INFORMACJA DLA WYKONAWCÓW

dot.: postępowania o udzielenie zamówienia publicznego prowadzonego w trybie przetargu nieograniczonego pn. „**Rewaloryzacja Plant Miejskich - w ramach projektu pn. „Kalisz – kurs na rewitalizację”**”

Karta wyrobu:
Latarnia stylowa LSZX 4-2/76/F135/PRJ

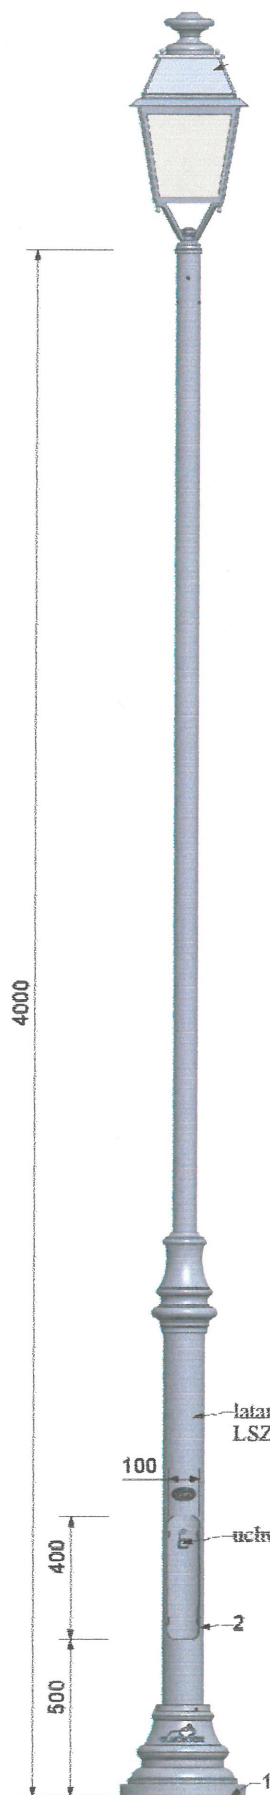
II. Zamawiający na podstawie art. 38 ust. 4 ustawy uszczegóławia opis słupów oświetlenia w sposób następujący: słup o wysokości 4 m w kolorze RAL 7016 do wkopania zabezpieczony przez elastomer w kolorze słupa od samego dołu do wysokości dekoru (łącznie z elementem dekoru). Pozostałe parametry bez zmian.

Zamawiający w załączeniu do niniejszej Informacji przekazuje rysunek przykładowego słupa spełniającego powyższego wymagania.
